Echoraum «Raum Luzernertor», 23. Oktober 2024 Zusammenfassung des Informationsteils und der Rückmeldungen

1. Zusammenfassung Informationsteil

Rückmeldungen der Gruppen zum Freiraum

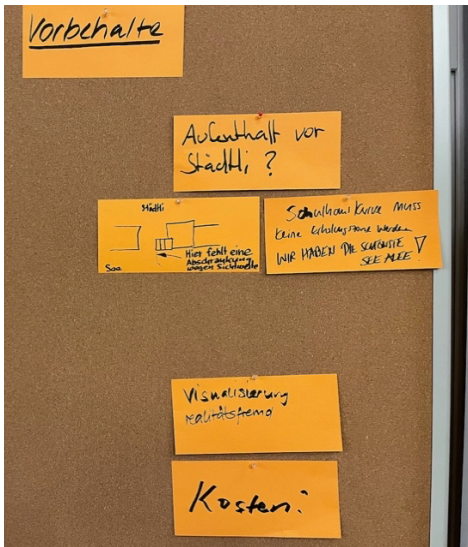
- Schöne Gestaltung (4)
- Renaturierung der Bäche, Offenlegung Äbersmoosbach, Kombination Bach, Weg, Bänkli, Bäume (3)
- Bäume (1)

- Zu viele Bäume (5), diese verdecken die Sicht aufs Städtli (2)
- Nutzen eines «Aufenthaltsraums» vor dem Städtli (2)
- Sicherheitsbedenken zur Offenlegung des Äbersmoosbachs betreffend Kinder (6)
- Bachöffnung verkleinert den Spielplatz Seevogtei (3)
- Restwassermenge im Sommer zu klein (1)
- Öffnung Mülibach fragwürdig (4)
- Gefahrenstelle Luzernertor (1, vgl. Wegnetz und Kantonsstrasse)
- Visualisierungen sind realitätsfremd (1)
- Kosten (1)

- Bepflanzung, Obsthain (T. Buchs): Entlang des Äbersmoosbachs sind Weichgehölze und Wildstauden vorgesehen, welche einer natürlichen Ufervegetation entsprechen. Der Obstgarten war bereits Bestandteil des Wettbewerbsprojekts. Im Rahmen der weiteren Bearbeitung wird die genaue Platzierung und die Anzahl der Bäume überprüft. Entlang der Schulhausterrasse werden in Anlehnung an das historische Vorbild Bäume um das Schulhaus gepflanzt.

- In der weiteren Bearbeitung werden die Sicherheitsaspekte um die Öffnung des Äbersmoosbachs vertieft geprüft.
- Die Öffnung des Mülibachs wäre grundsätzlich möglich. Anders als beim Äbersmoosbach besteht beim «Mülibach» aber keine gesetzliche Verpflichtung, das Gewässer offen zu führen. Das Vorprojekt wird aktuell ohne Öffnung des Mülibachs geplant.

- Die Visualisierungen wurden auf der Basis eines 3D-Modells und von Fotos aufgebaut und bilden die realen Grössenverhältnisse ab.

Rückmeldungen der Gruppen zum Wegnetz und zur Hildisriederstrasse

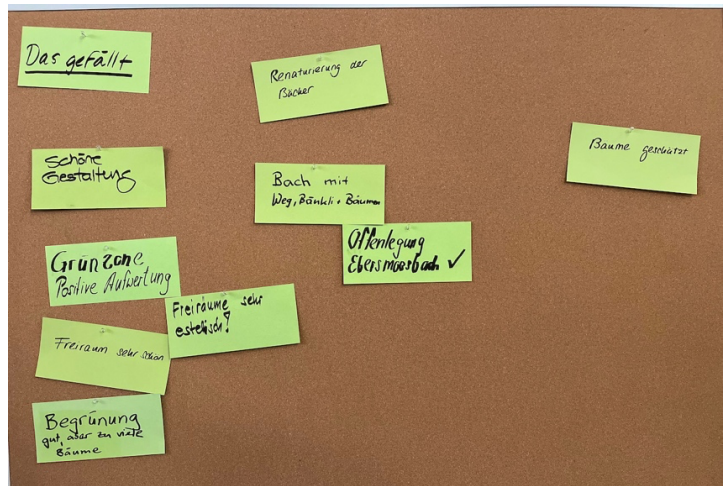
- Wegnetz insb. Verbindung Hexenturm – See (7)
- Beruhigung und gestalterische Aufwertung Hildisriederstrasse (4)

- Hildisriederstrasse zu schmal für den Anlieferverkehr (6), zu eng, dadurch gefährlich (2)
- Fussweg zum See mit Konfliktstelle bei Ein-/Ausfahrt Luzernertor (5)
- Fussweg bei Kapelle sollte direkt in den Fussgängerstreifen münden (4)
- Negative Folgen für das Gewerbe (Bauzeit, Parkplätze) (4)
- Zufahrt Stadtweiher muss möglich bleiben (2)
- Wie mit dem Velo zum Stadtschulhaus? (1)
- Hexenturm im Grünen nicht zweckmässig (1)
- Schulweg im Luzernertor sehr eng (1)
- Zu viele Wege (1), andere Wegführung zu See (1)

- Breite Hildisriederstrasse (HP. Käppeli): Die Hildisriederstrasse wird etwas schmaler (Breite Fahrbahn neu 5 m, Bestand ca. 5.6 – 6.2 m). Zwei PW können bei Tempo 30 problemlos kreuzen. Ebenfalls ist der Begegnungsfall LW/PW ($v=20$ km/h) abgedeckt. Der Fall LW/LW, ein Begegnungsfall, der sehr selten auftritt, beansprucht einen Teilbereich des Gehwegs (üblich in T30-Zonen wie vorliegend).

- Konfliktstelle Luzernertor vgl. Kantonsstrasse (Beantwortung siehe unter Punkt «Kantonsstrasse»)
- Direkter Weg zum Fussgängerstreifen (T. Buchs): Der Weg vom Hexenturm zum Schulhaus wurde bewusst nicht direkt zum Fussgängerstreifen geführt. Die Kinder springen so nicht direkt auf die Strasse hinaus, sondern müssen ein paar Schritte der Strasse entlang gehen. Mit der Führung zur Kapelle wird zudem die Kapelle aufgewertet. Eine Reduktion des Versatzes wird geprüft.

- Hindernisfreiheit, Veloführung (T. Buchs): Der Gundolingerweg wird hindernisfrei ausgestaltet, wie alle Wege. Mit dem Velo fährt man ab der Kantonsstrasse auf die Schulhausterrasse. Auch alle anderen Fuss- und Velozugänge bleiben erhalten.
